[改善箇所説明図]

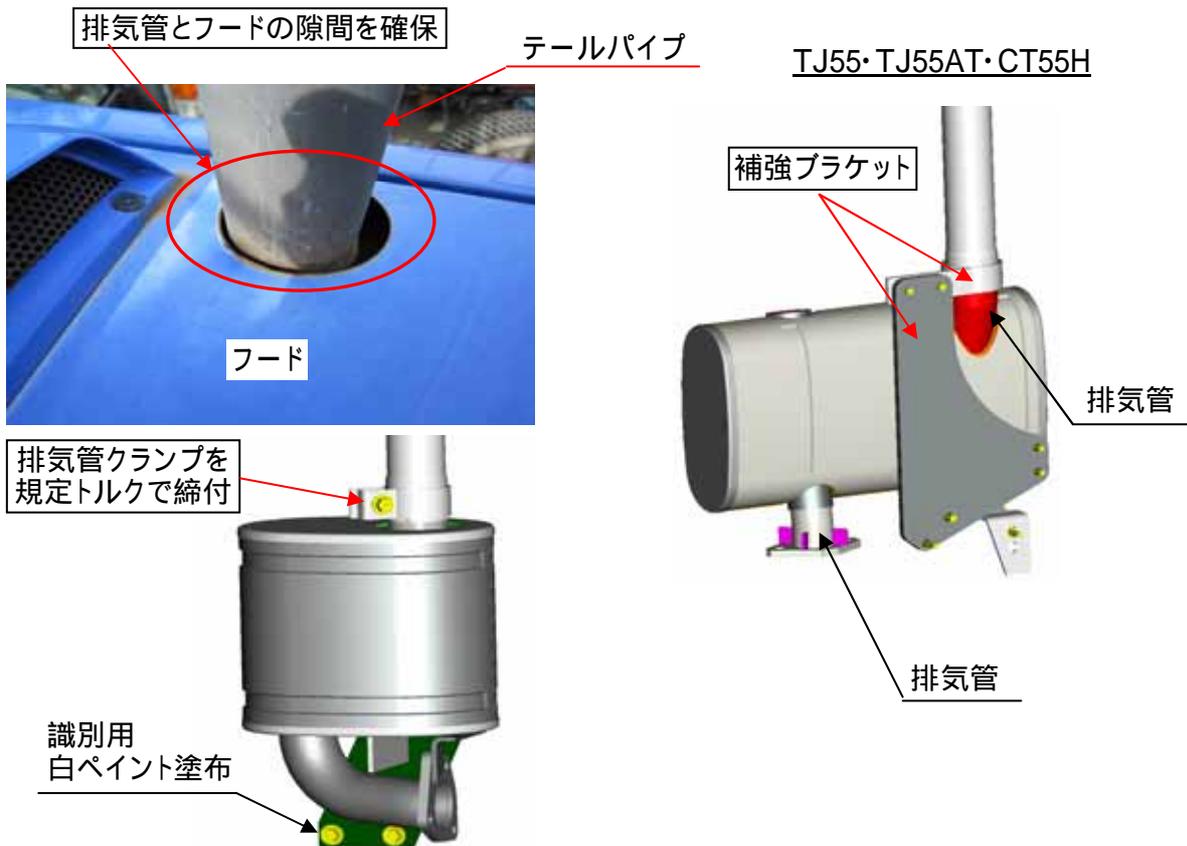
不具合発生箇所

農耕トラクタの騒音防止装置において、排気管の強度が不足しているもの、排気管とフードが干渉しているもの、又は排気管クランプの締付力が不足しているものがある。そのため、そのままの状態で使用を続けると、排気管に亀裂が生じ、最悪の場合、排気管が折損する場合がある。

全車両、排気管とフードの隙間を確保し、排気管クランプを規定トルクで締付けるとともに、一部の車両（TJ55、TJ55AT、CT55H）については排気管に補強ブラケットを取付ける。
 なお、排気管が損傷しているものは新品に交換する。

マフラー取付ボルト頭部に白ペイントを塗布する。
